DELIBERAZIONE DELLA GIUNTA REGIONALE 11 maggio 2022, n. 646

[ID_VIP: 5869]D.lgs.152/2006 e ss.mm.ii. e L.R.11/2001 e ss.mm.ii. - **Provvedimento Unico in Materia Ambientale di competenza Statale relativa al parco eolico denominato "ALPHA 2", costituito da 11 aerogeneratori, per una potenza complessiva pari a 66 MW, da realizzare nel comune di Cerignola (FG)**
Proponente: AEP S.r.l.(già ATS Engineering S.r.l.) **Parere non favorevole di competenza della Regione Puglia.**

OGGETTO: [ID_VIP: 5869] D.lgs. 152/2006 e ss. mm. ii. e L.R. 11/2001 e ss. mm. ii. – Provvedimento Unico in Materia Ambientale di competenza Statale relativa al parco eolico denominato "ALPHA 2", costituito da 11 aerogeneratori, per una potenza complessiva pari a 66 MW, da realizzare nel comune di Cerignola (FG).

Parere definitivo espresso nella seduta del 08/03/2022

Ciò premesso, gli aerogeneratori sono così costituiti:

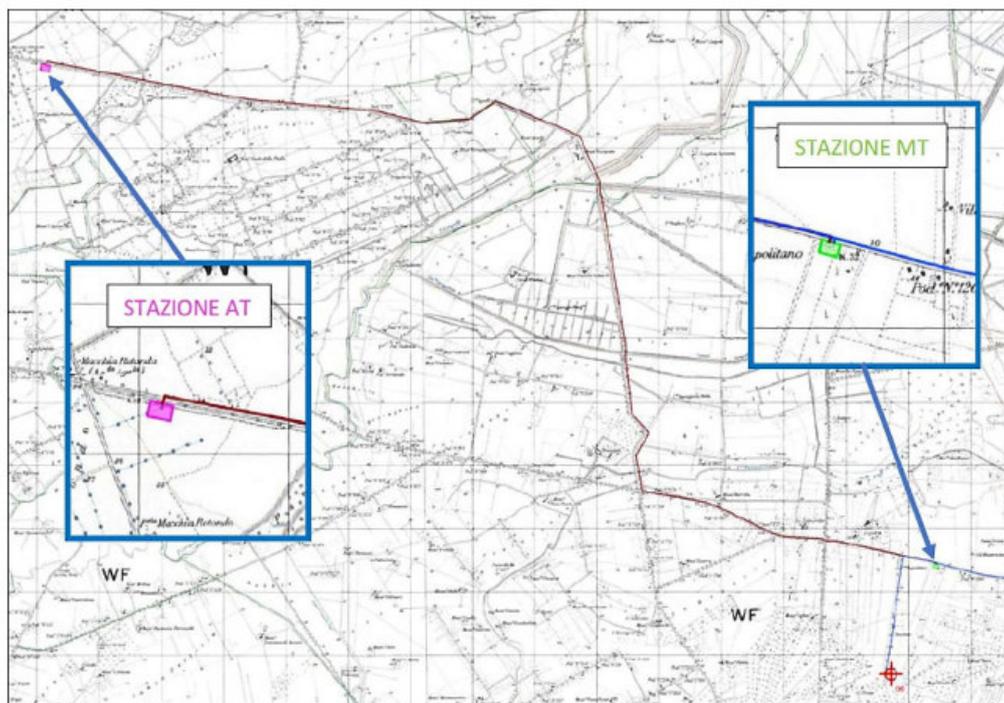
Inoltre, nella documentazione di progetto disponibile per la valutazione non appare presente la "Relazione geotecnica" (revisione 1 del 13/01/2021 – file "A16_ALPHA_2.pdf"). Si prescrive che il Proponente produca e presenti idonea documentazione e studi geologici, geomorfologici e pedologici (a firma di geologo abilitato) dimostranti la compatibilità di tutte le opere di progetto (in particolare, ma non esclusivamente, le fondazioni delle torri e della stazione di utente) con i suoli ed i terreni da esse interessati.

- opere di fondazione di tipo indiretta, su pali, con un plinto a base circolare con diametro di circa 36m, ancorato a un numero adeguato di pali, di tipo trivellato, infissi nel terreno ad una profondità variabile tra 25-40m; il Proponente dichiara che «verrà dimensionata sulla base delle risultanze geotecniche del sito» e «Le caratteristiche strutturali saranno definite in fase esecutiva»;

- torre, composta da un cilindro tubolare in acciaio di altezza fino a 140m, formato da più conci, montati in sito, fino a raggiungere l'altezza voluta. All'interno del tubolare sono previste la scala di accesso alla navicella e il cavedio in cui correranno i cavi elettrici necessari alla trasmissione dell'energia, mentre alla base della torre è ubicato il quadro di controllo che, oltre a consentire il controllo da terra di tutte le apparecchiature della navicella, conterrà l'interfaccia necessaria per il controllo remoto dell'intero processo tecnologico. La base della torre è prevista dipinta di verde più scuro, fino ad un'altezza di 5-8 m. Più in alto, le variazioni di colore si verificano dopo 2-3 m. Le torri sono disposte ad oltre 1.000m l'una dall'altra, distanza superiore a 5 volte il diametro del rotore, pari a 180m, in base a scelte progettuali: una legata all'effetto scia (tanto più lontane sono le turbine, tanto minore sarà la perdita di efficienza del parco); l'altra relativa all'inserimento paesaggistico, per diminuire l'effetto barriera. Ogni torre è dotata di apposita piazzola di servizio con viabilità di servizio per assicurare l'accesso ad ogni aerogeneratore per l'effettuazione dei controlli e manutenzioni periodiche;
